7営設第2484号  
令和7年12月1日

福岡県建築都市部営繕設備課長

新福岡県立美術館新築工事設計図書に関する質疑回答書

2F床伏区

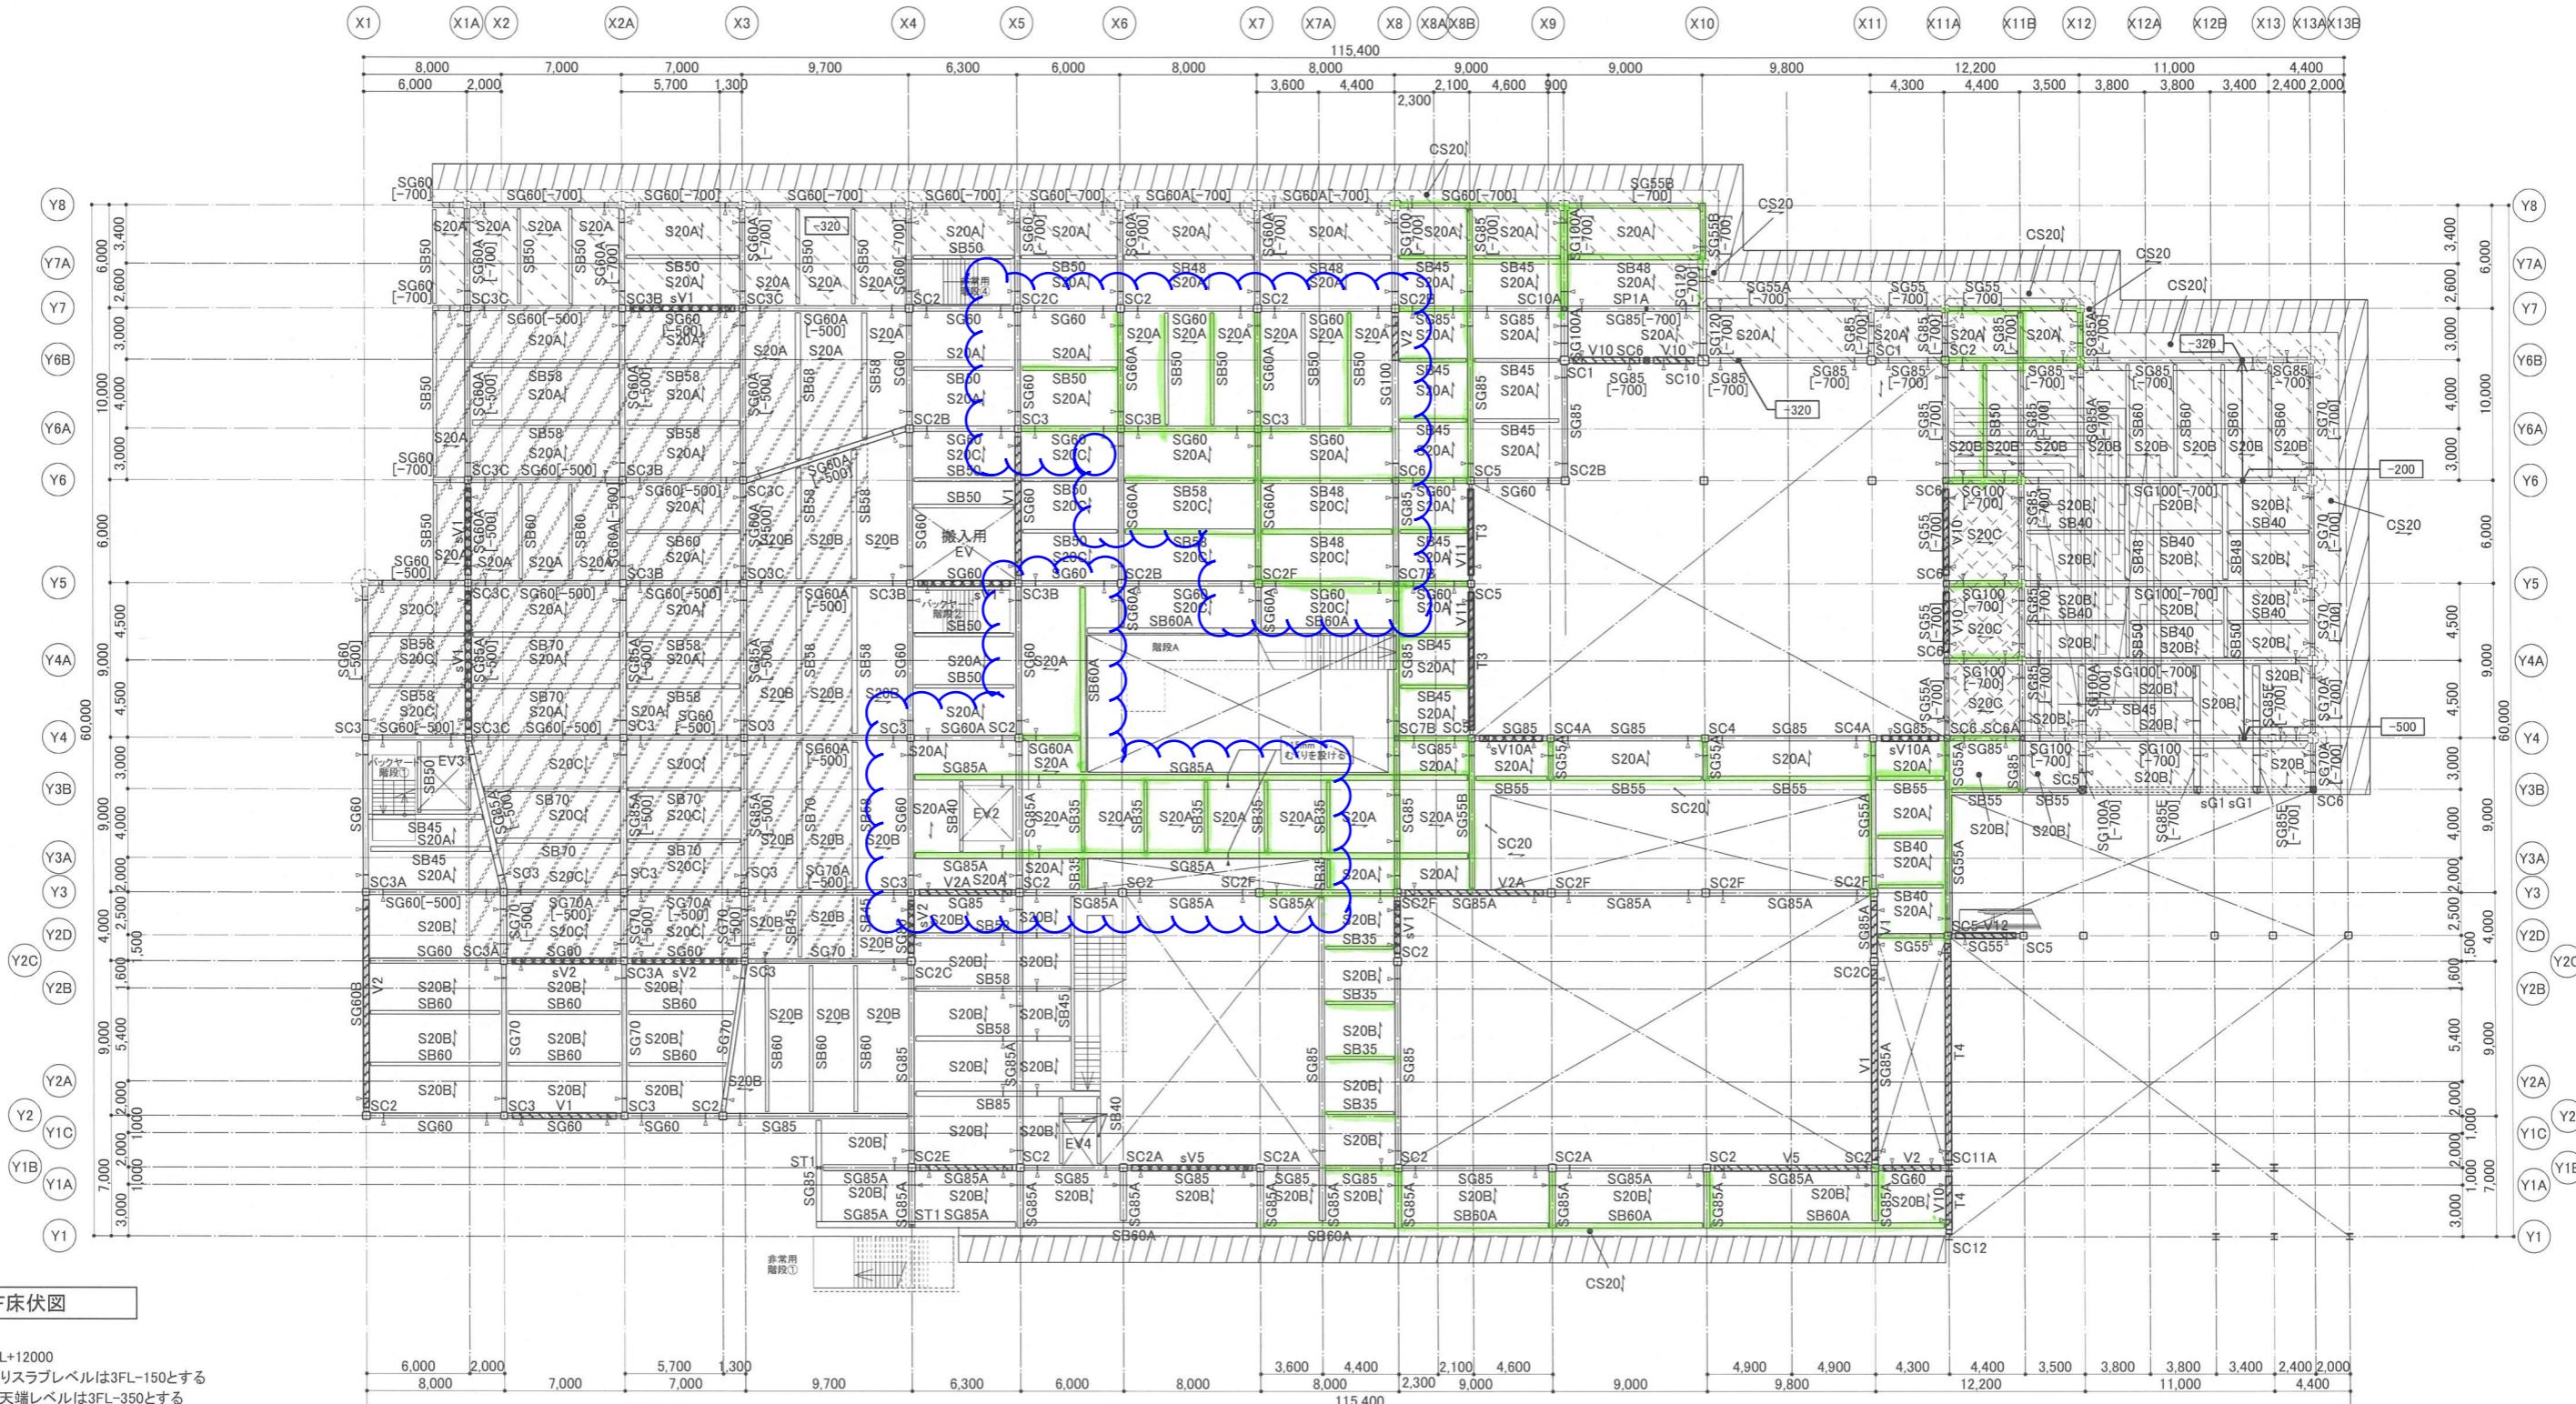
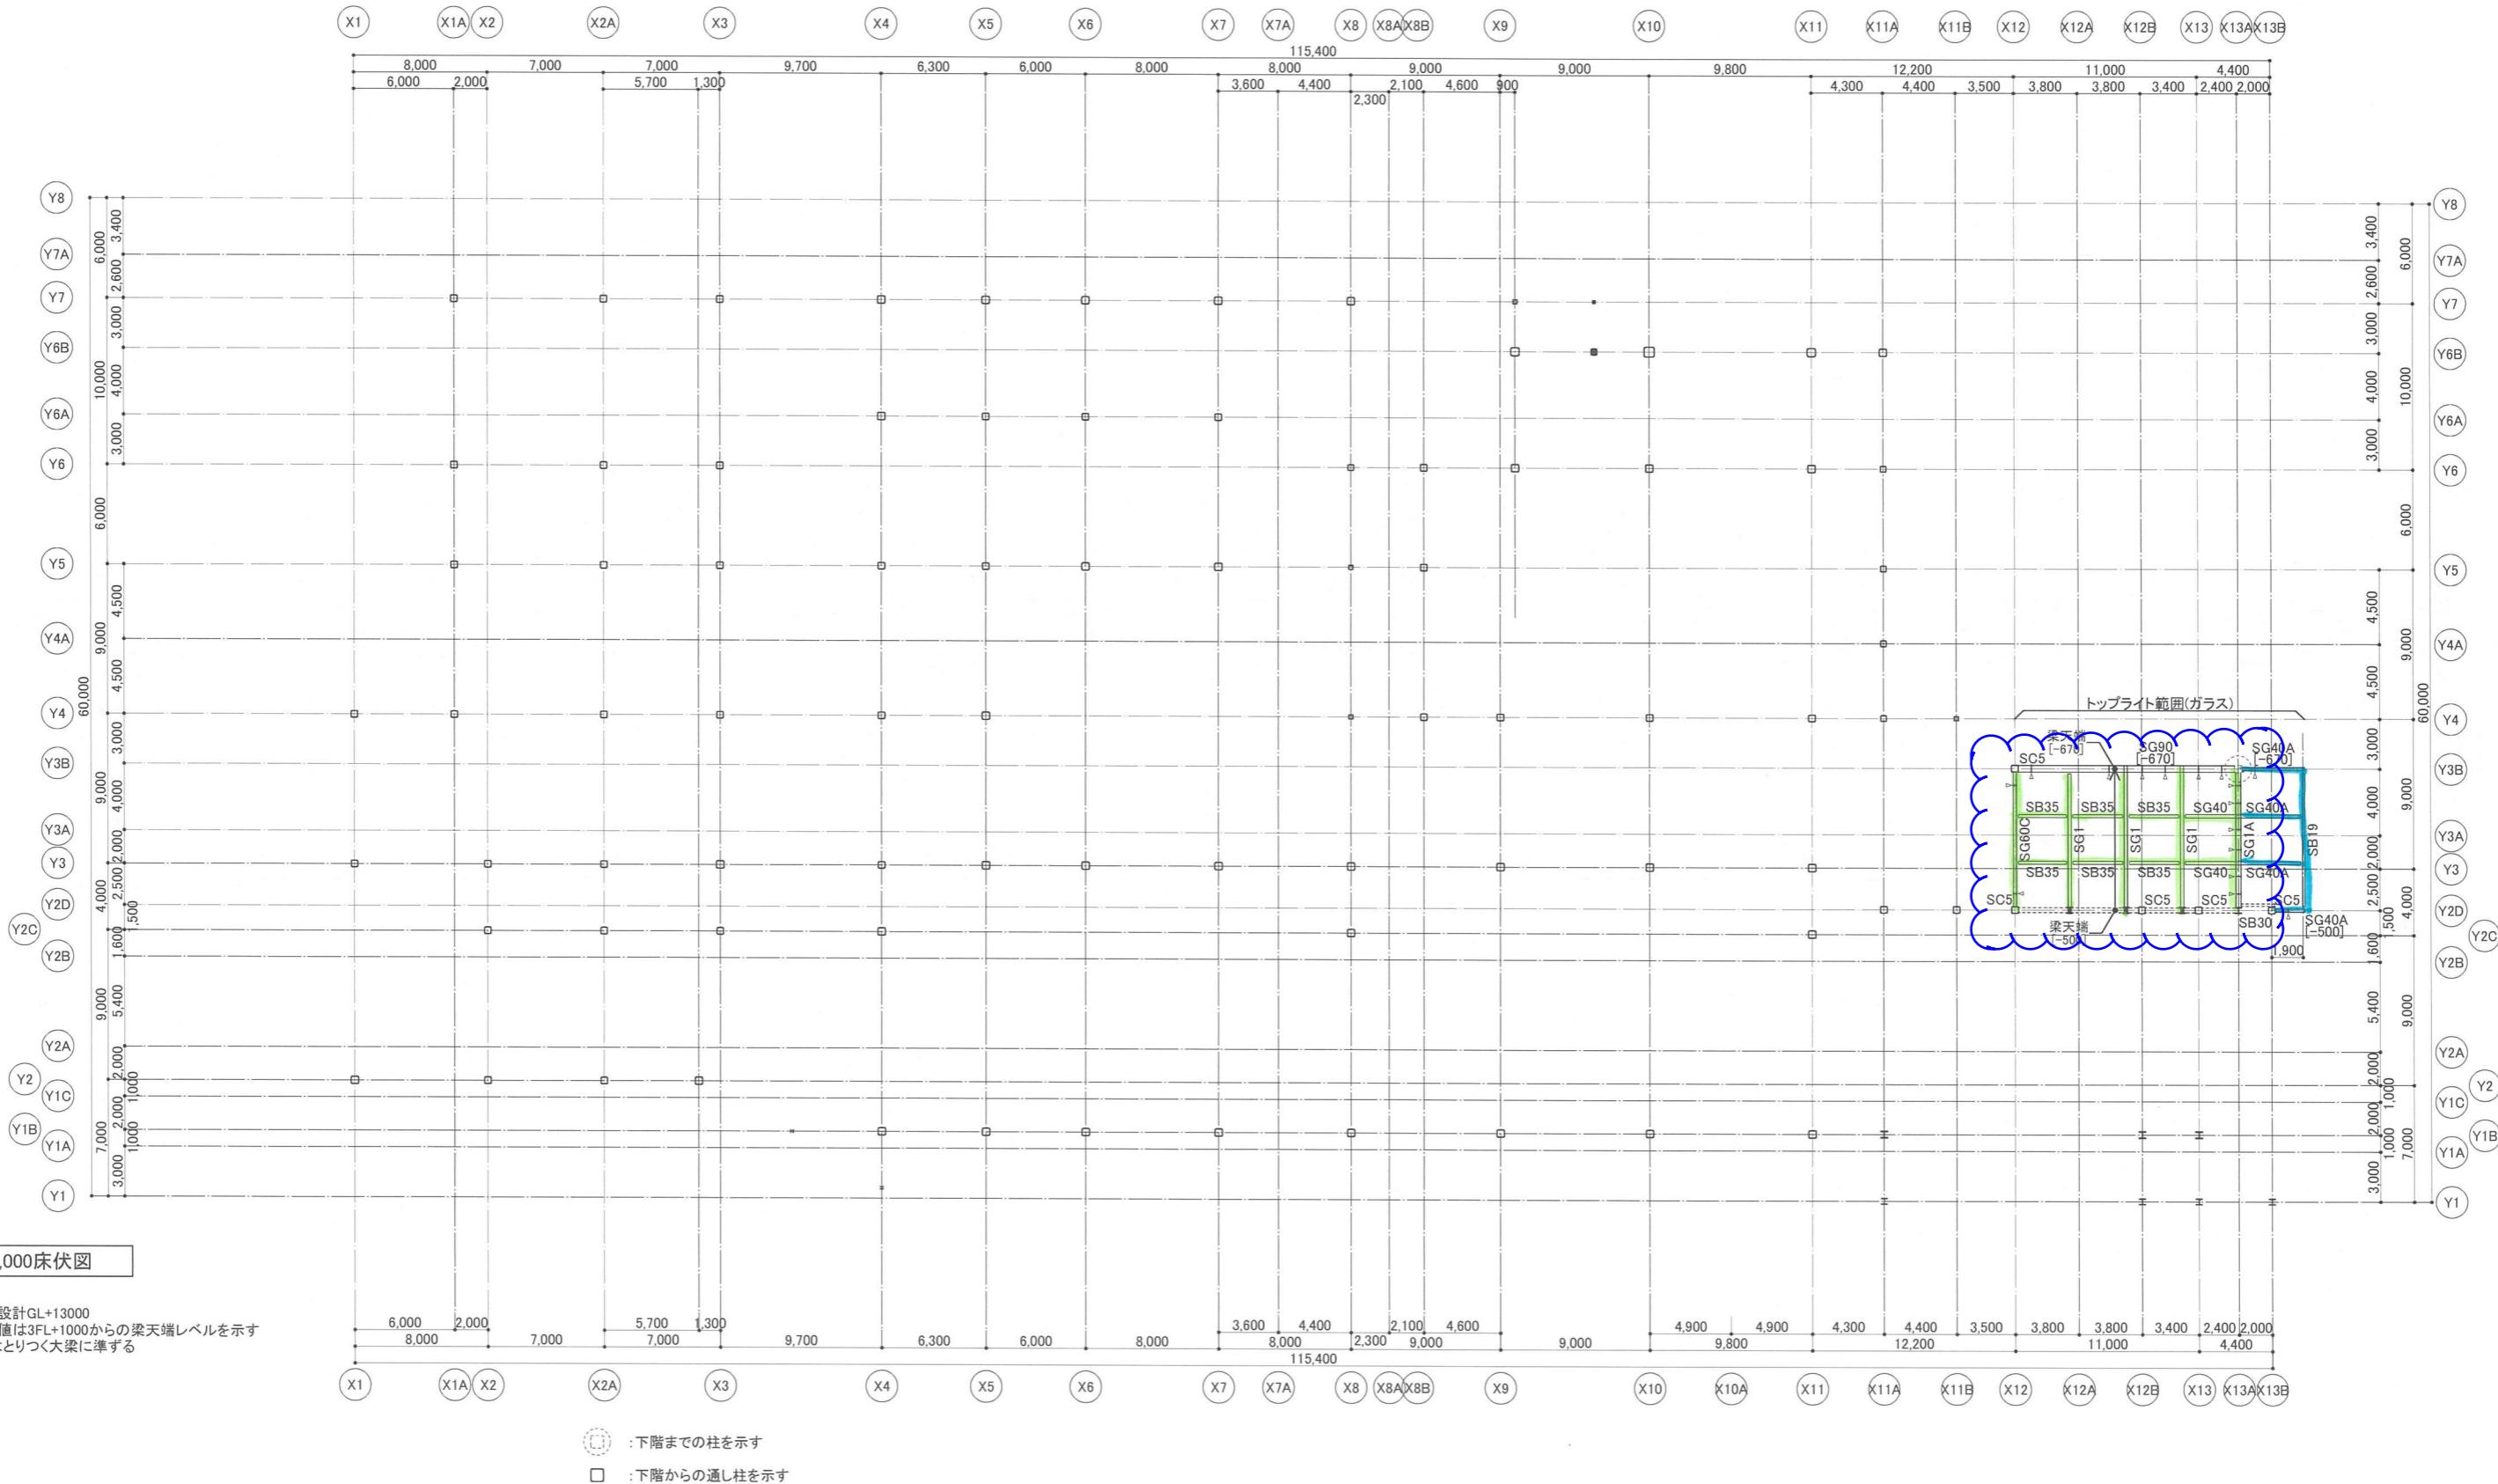
NO	図面番号	質 疑	回 答
1	数量	下記項目の計上範囲が不明ですので提示願います。  (鉄骨工事_耐火被覆) ・耐火塗料 梁 1時間耐火 屋外仕様 平滑仕上	
			別紙S-023～S-030を参照ください。耐火塗装部は全数平滑仕上とします。
		(木工事) ・軒先幕板ケバ 構造用合板…1.3m2	2階庇部分です。
		(金属工事) ・軒天 軽量鉄骨天井下地 25形 下地張りなし…1556m2 ・軒先幕板ケバ 軽鉄下り壁下地 25型 直張用 H=50～200程度…25.7m ・アーバンスリット 壁付けパネル 各サイズ 1か所ずつ	・軒天LGS:軒天及びパックヤード部、車路スロープです。 ・軽鉄下り壁下地は、南側、北・東側、南・東側 2階庇部分です。 ・壁付けパネルはA-088-1のパネル①～④です。
		(塗装工事) ・壁 フッ素クリア塗装 コンクリート面…232m2 ・軒天 フッ素樹脂塗装 木毛セメント板面…916m2 ・軒先幕板ケバ フッ素樹脂塗装 木毛セメント板面…1.9m2 ・柱 AEP塗り ケイカル板面…66m2	・壁フッ素クリア塗装:外壁コンクリート立上り部分です。 2階・3階・4階の外壁立上り部分・1階風除室前の階段段部・スロープの立上り部分・ 1階パックヤード立上り部分 ・軒天フッ素樹脂塗装:北・東側、南側の3階庇 4階屋根B廻りの庇 特別展示室①・②・③廻りの庇です。 ・軒先幕板ケバフッ素樹脂塗装 木毛セメント板:A-031庇・屋根詳細図(2)(3)参照 仕上:フッ素樹脂塗装 ・柱ではなくトップライト部分のパックパネルの仕上です。 3階屋根トップライト X6-8B/Y3A-5範囲のパックパネル(A-012屋根伏図参照) 15か所です。
